訂正のお願い

2015.8 株式会社自研センター

*No.J-576 ニッサン フーガ (Y51系) 2010年3月を下記の通り訂正いたします。

P.21 B126片側クロージングサイドメンバフロントプレート取替
指数値および作業範囲の変更・訂正のため、差し替え願います。

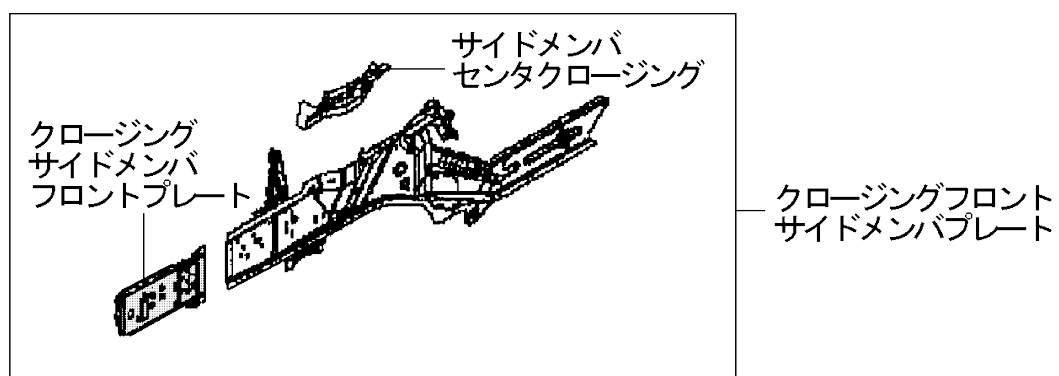
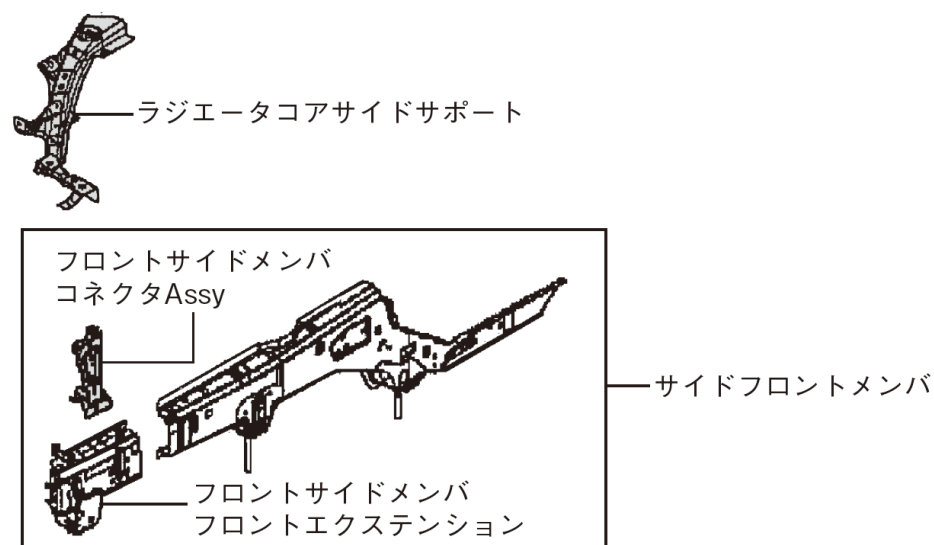
B126 片側クロージングサイドメンバフロントプレート取替		片側
1.20 1.10	取外し状態	
	・フロントバンパ	・ラジエータコアセンタサポート
	・ヘッドランプ Assy	・コンデンサ&リキッドタンクAssy
	・フロントフェンダ	・ラジエータAssy
	・ラジエータコアサイドサポート	・パワーステアリングオイルクーラAssy
	・フロントサイドメンバコネクタAssy	
	(含) 作業および部品の脱着または取替	
	サイドメンバフロントレインフォースクロージング	
	[除] 作業および部品の脱着または取替	
	・エンジンルーム内配線・配管および付属品

B126	片側クロージングサイドメンバフロントプレート取替	片側
1. 10	取外し状態	
	・フロントバンパ° ・ラジ°エータコアセンタサポ°ート ・ヘッドランプ° Assy ・コンデンサ&リキッ°タンクAssy ・フロントフェンダ° ・ラジ°エータAssy ・ラジ°エータコアサイ°サポ°ート ・パ°ワーステアリンク°オイルクーラAssy ・フロントサイ°メンバ°コネクタAssy	
	[除] 作業および部品の脱着または取替	
	・エンジンルーム内配線・配管および付属品

P.25 B171片側ラジエータコアサイドサポート、片側フロントストラットハウジング、片側フロントサイドメンバフロントエクステンション取替

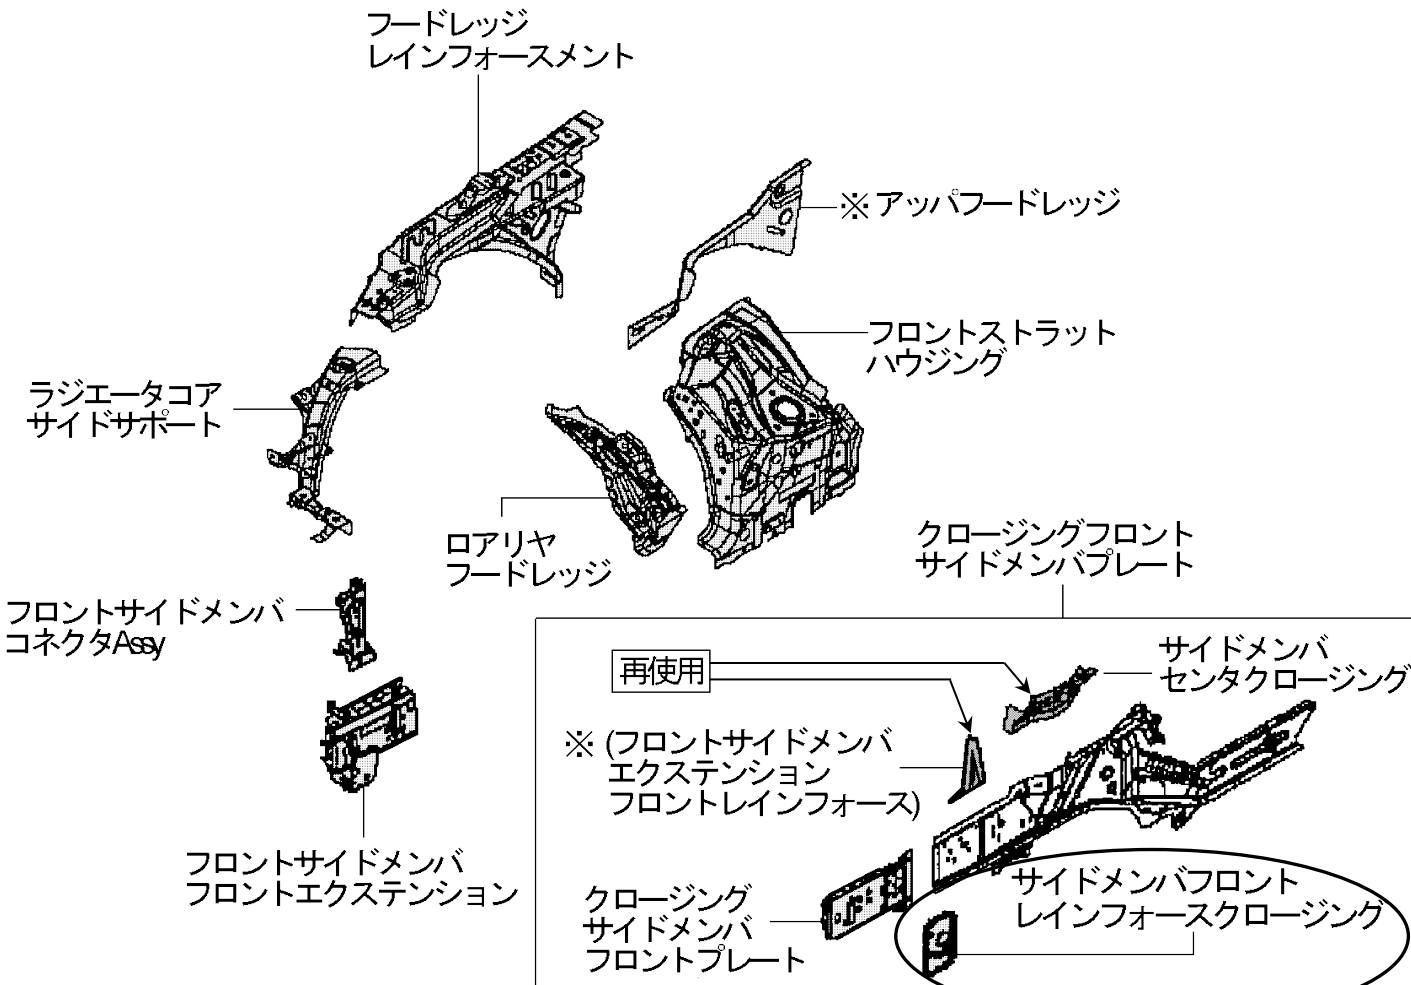
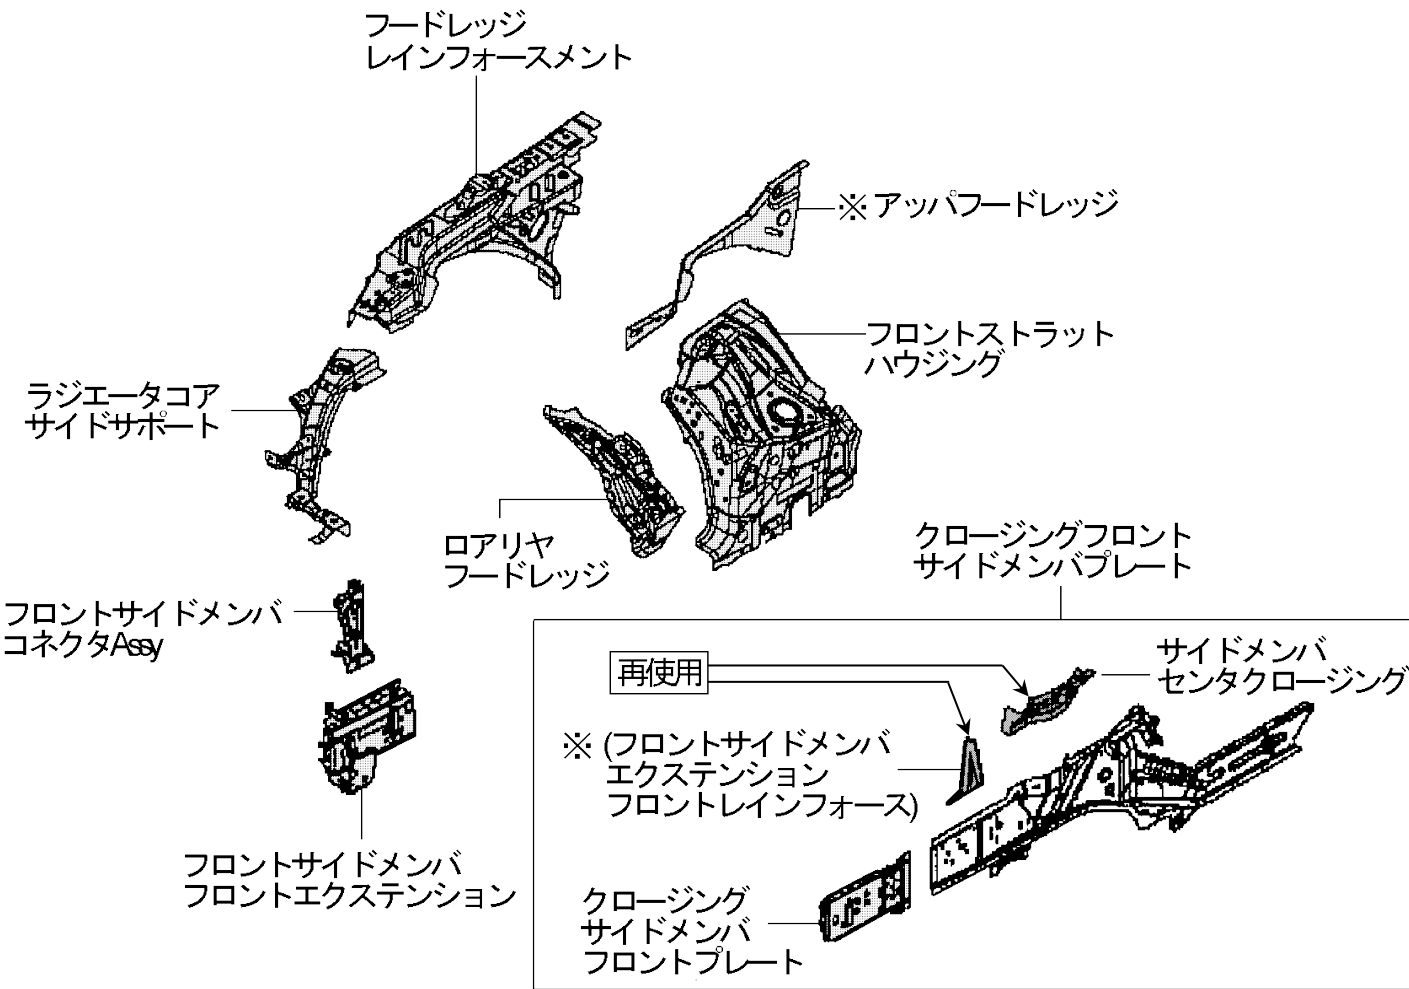
指数値および作業範囲の変更・訂正のため、差し替え願います。

B171	片側ラジエータコアサイドサポート、片側フロントストラットハウジング、片側フロントサイドメンバフロントエクステンション取替	片側
8.80 8.60		
取外し状態		
・フロントハネルグループ ・フートレッジ Assy ・カウルトップカバー ・ラジエータコアセンタサポート ・コンデンス&リキッドタンク Assy ・ラジエータ Assy ・ハワーステアリングオイルクーラ Assy ・エンジン・トランスミッション&フロントサスペンション Assy		
(含) 作業および部品の脱着または取替		
・フロントサイドメンバコネクタ Assy ・フートレッジ レインフォースメント ・アッパフロントフートレッジ ・ロアリアフートレッジ ・クロージングサイドメンバフロントプレート ・サイドメンバフロントレイフォースクロージング ・フロントサイドメンバエクステンションフロントレイフォース (再使用) ・サイドメンバセンタクロージング (再使用) ・付属品		
[除] 作業および部品の脱着または取替		
・ブレーキマスタシリンダ Assyおよび ・エンジンルーム内配線・配管および付属品 ブレーキブースタ Assy		
「備考」		
※フロントサイドメンバエクステンションフロントレイフォースの名称は車体修復要領書より引用。 ※アッパフロントフートレッジは左側の部品名称。右側はアッパフートレッジとなる。

B171	片側ラジエータコアサイドサポート、片側フロントストラットハウジング、片側フロントサイドメンバフロントエクステンション 取替	片側
8. 60		
取外し状態		
・フロントパネルグループ ・フートレッジ Assy ・カウルトップカバー ・ラジエータコアセンタサポート ・コンデンス&リキッドタンク Assy ・ラジエータ Assy ・パワーステアリングオイルクーラ Assy ・エンジン・トランスミッション& フロントサスペンション Assy		
(含) 作業および部品の脱着または取替		
・フロントサイドメンバコネクタ Assy ・フートレッジレインフォースメント ・アッパフロントフートレッジ ・ロアリアフートレッジ ・クロージングサイドメンバフロントプレート ・フロントサイドメンバエクステンションフロントレインフォース （再使用） ・サイドメンバセンタクロージング（再使用） ・付属品		
[除] 作業および部品の脱着または取替		
・ブレーキマスタシリンダ Assyおよび ブレーキブースタ Assy ・エンジンルーム内配線・配管および付属品		
「備考」 ※フロントサイドメンバエクステンションフロントレインフォースの名称は車体修復要領書より引用。 ※アッパフロントフートレッジは左側の部品名称。右側はアッパフートレッジとなる。

P.26 B172片側ラジエータコアサイドサポート、片側フロントサイドメンバフロント
エクステンション取替

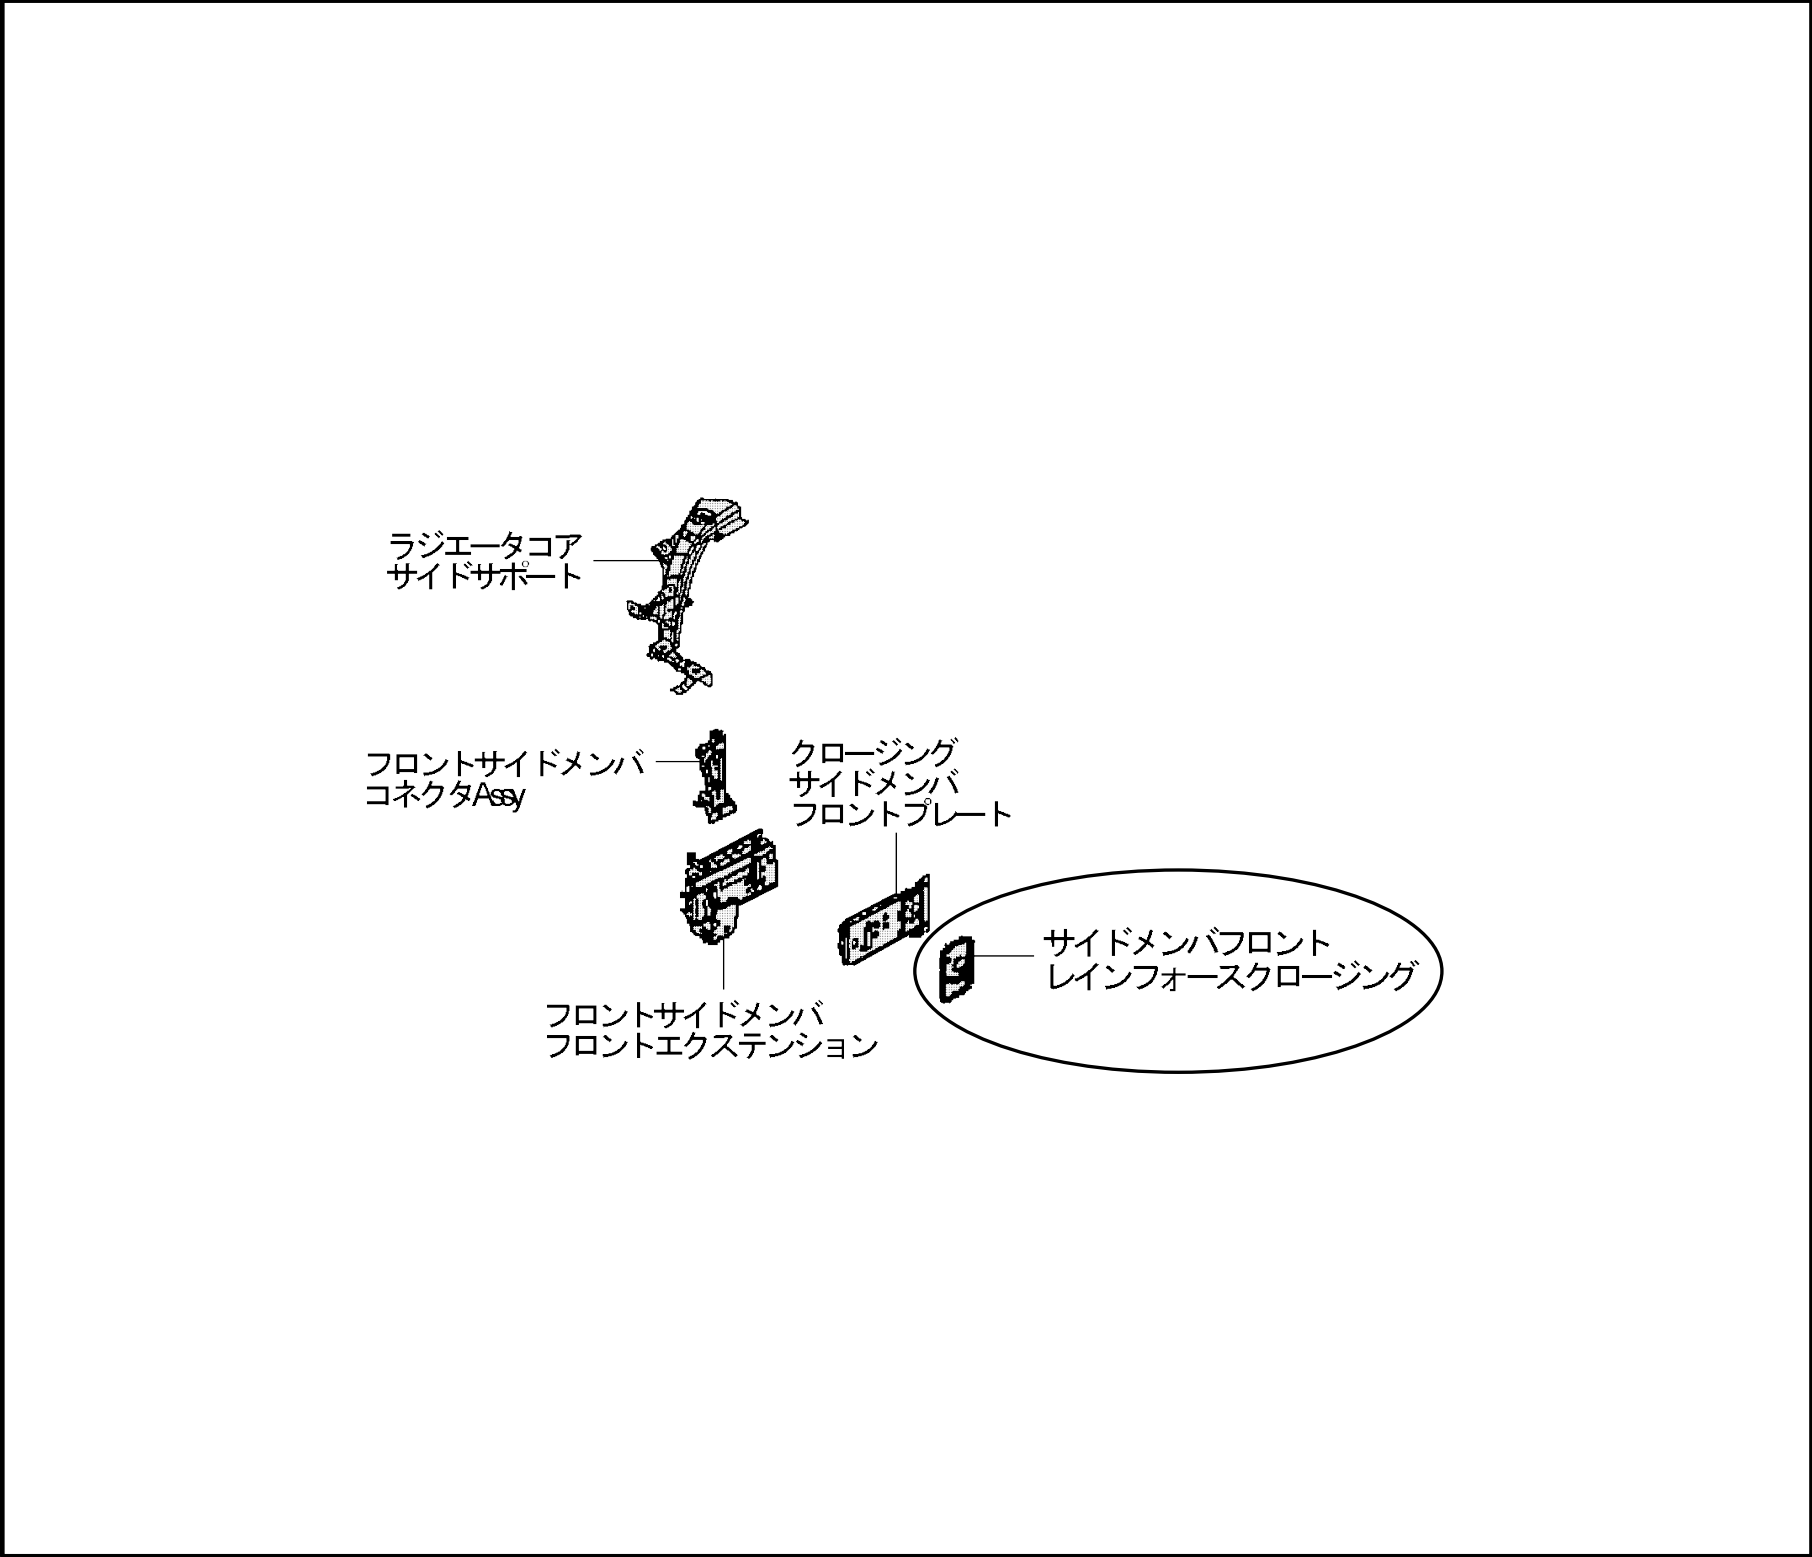
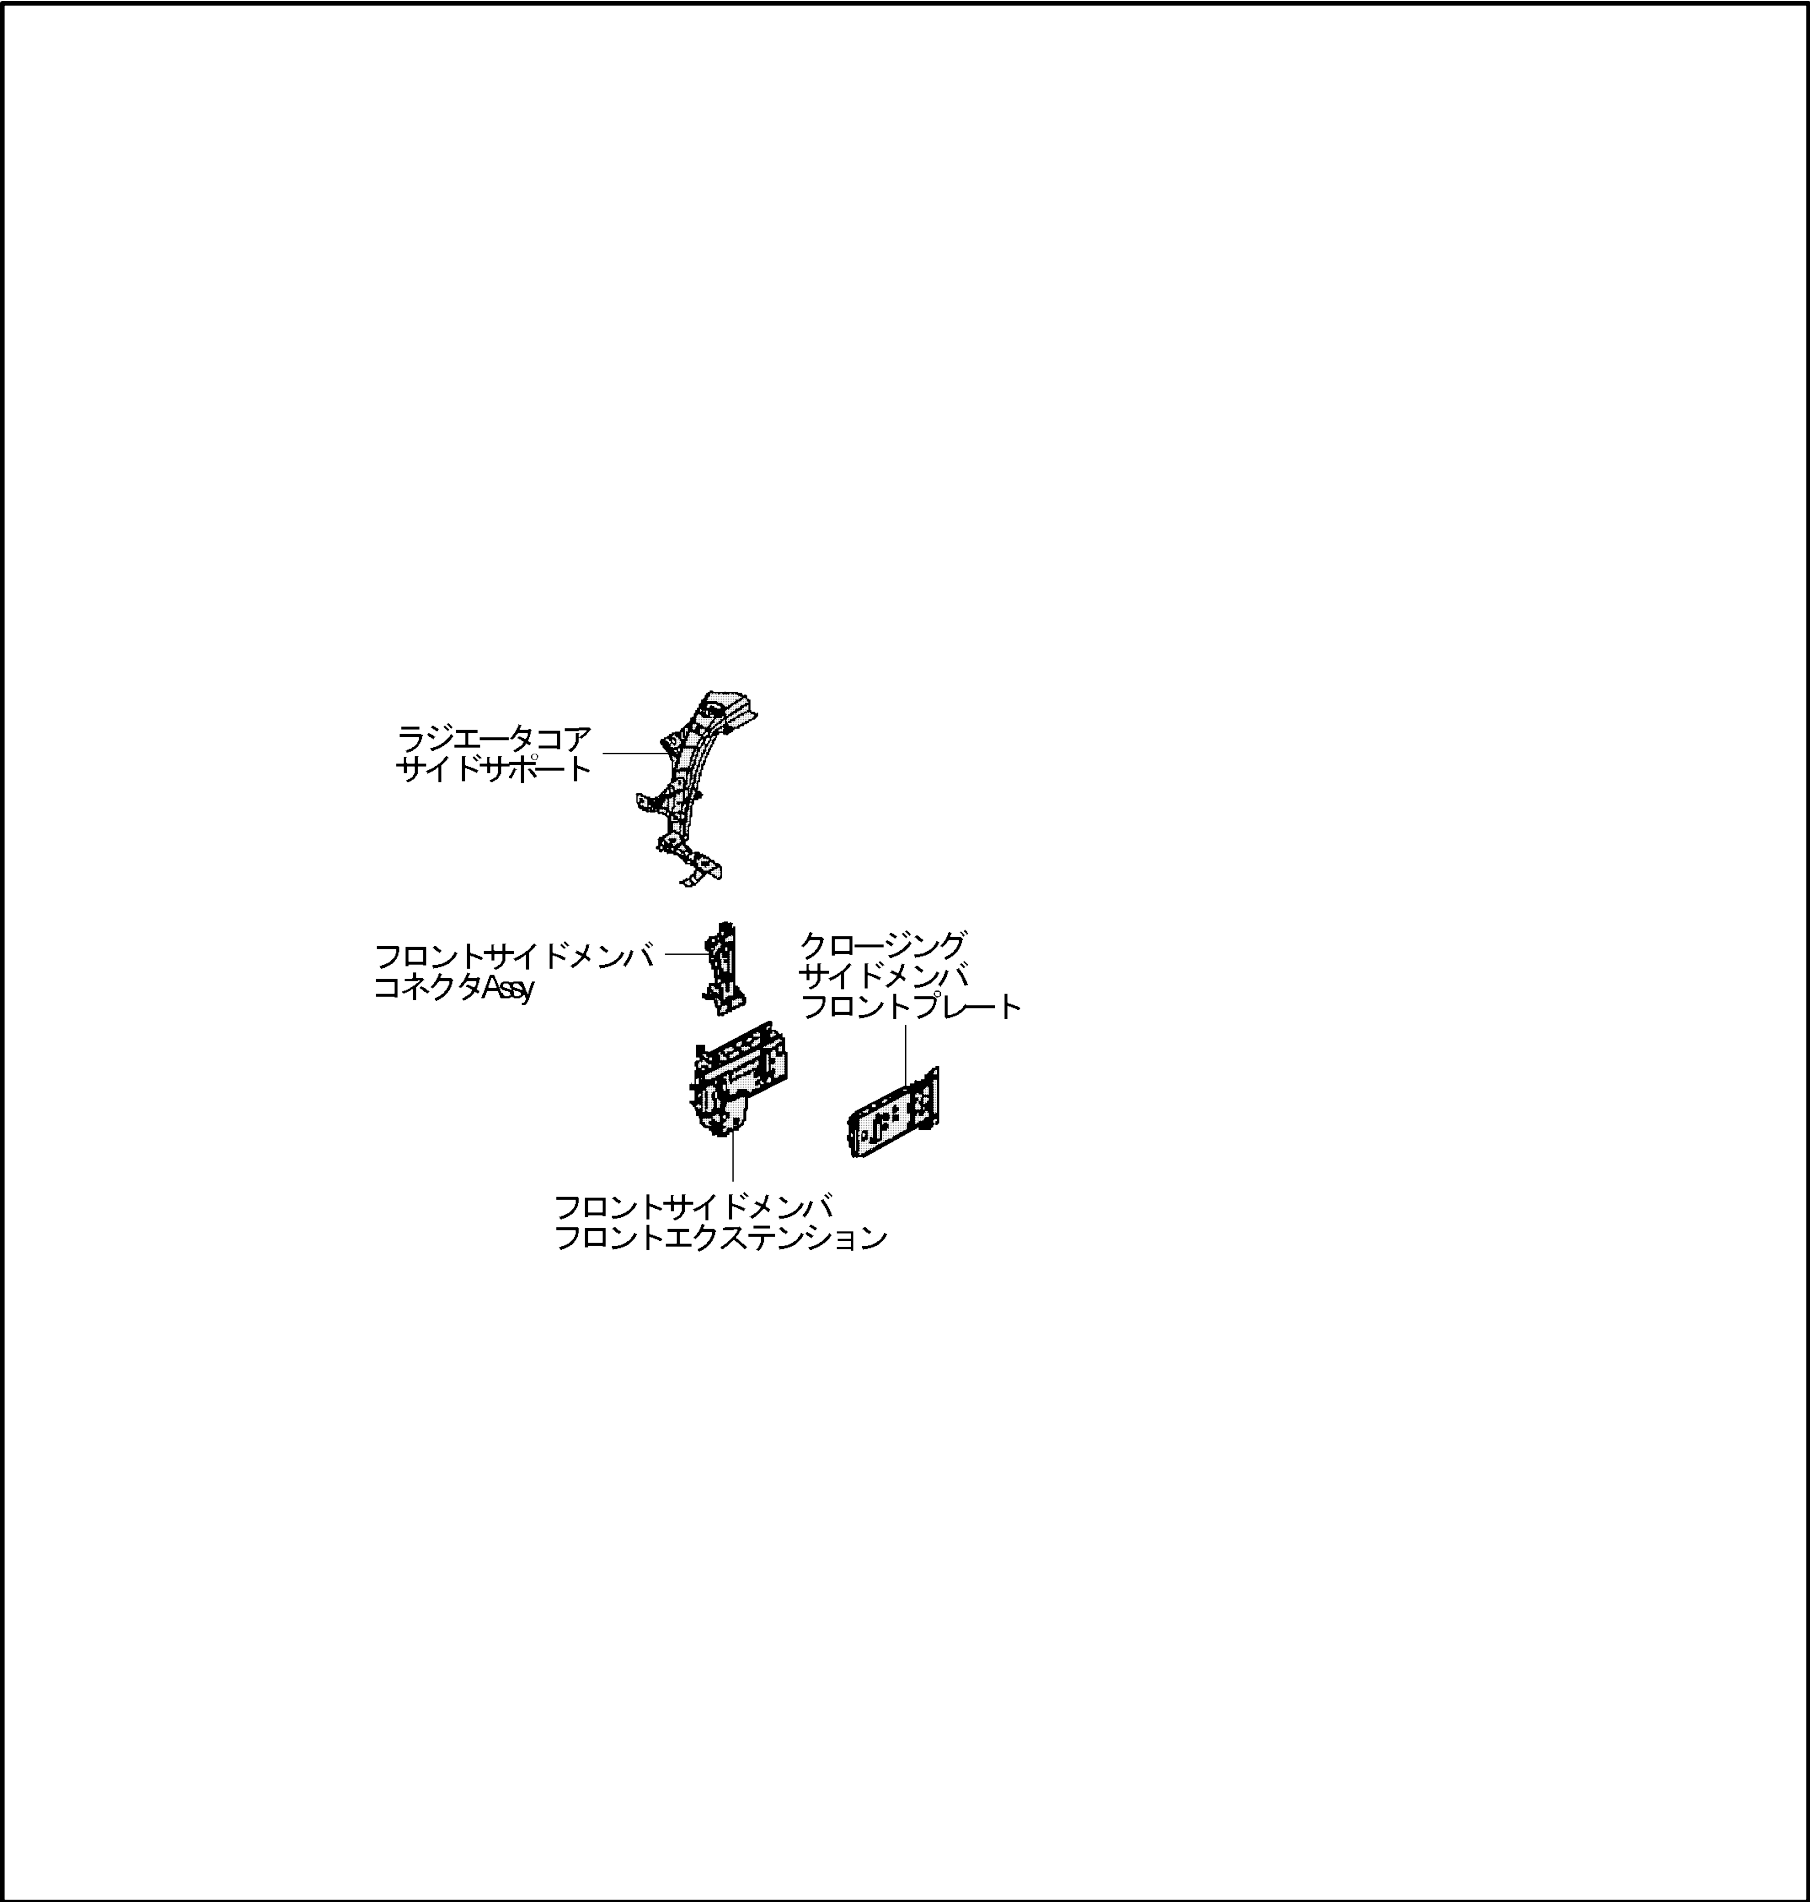
指数値および作業範囲の変更・訂正のため、差し替え願います。

B172	片側ラジエータコアサイドサポート、片側フロントサイドメンバ フロントエクステンション取替	片側
3.10 2.80	取外し状態	
	・フロントバンパ	・コンデ`ンサ&リキッ`タンクAssy
	・ヘッ`ランプ` Assy	・ラジ`エ-タAssy
	・フロントフェンダ`	・パ`ワ-ステアリング`オイルクーラAssy
	・ラジ`エ-タコアセンタサポ-`ト	
	(含) 作業および部品の脱着または取替	
	・フロントサイト`メンバ`コネクタAssy	サイドメンバフロントレインフォースクロー`ジング`
	・クロー`ジ`ング`サイト`メンバ`フロントプ`レート	・付属品
	[除] 作業および部品の脱着または取替	
	・フロントサスペ`ンションメンバ`COMP	・エンジ`ンルーム内配線・配管および付属品

B172	片側ラジエータコアサイドサポート、片側フロントサイドメンバ フロントエクステンション取替	片側
2. 80	取外し状態	
	・フロントバンパ ・ヘッドランプ Assy ・フロントフェンダ ・ラジエータコアセンタサポート	・コンデンス&リキッドタンクAssy ・ラジエータAssy ・パワーステアリングオイルクーラAssy
	（含）作業および部品の脱着または取替	
	・フロントサイドメンバコネクタAssy ・クロージングサイドメンバフロントプレート	・付属品
	〔除〕作業および部品の脱着または取替	
	・フロントサスペンションメンバCOMP	・エンジンルーム内配線・配管および付属品
